Rapport de contrôle d'installations électriques à basse et à très basse tension

RÉF. 87/2025/98850/D01:1

DATE DU CONTRÔLE 14/04/2025 (13:52 - 14:28) **AGENT VISITEUR** Quentin Delhaye
ADRESSE DU CONTRÔLE Parvis Notre Dame 16 - 1400 Nivelles **TYPE DE CONTRÔLE** Visite de contrôle vente ancienne installation (8.4.2.)

Croquis de position élémentaire et descriptif sommaire des tableaux

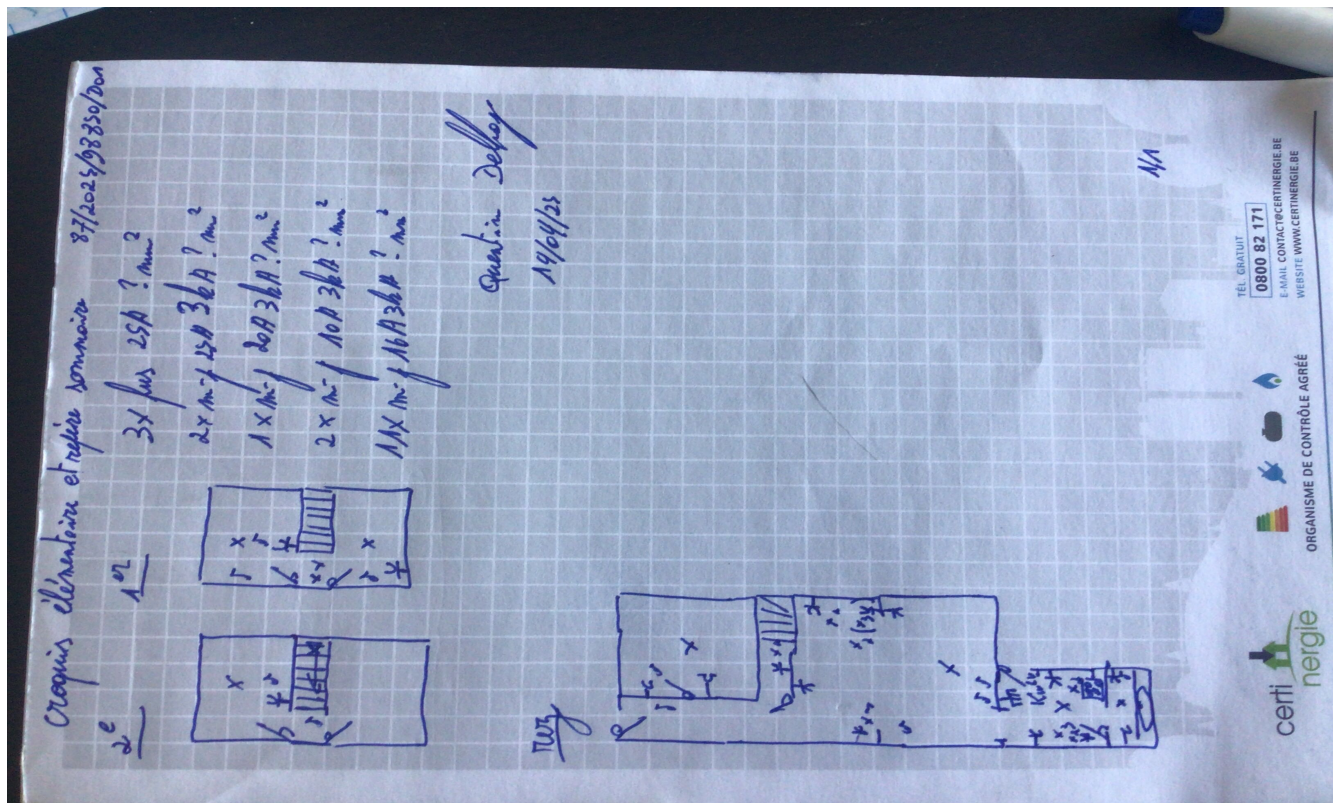
Le ou les socles de prise en défaut sont localisés dans la salle à manger - le frigo/congélateur

- Les tableaux de répartition ne sont pas accessibles ou démontables. - 5.3.5.1.
- Les schémas unifilaires et/ou plans de position ne sont pas présents. - 3.1.2.;6.4.6.;6.5.7.;9.1.2.
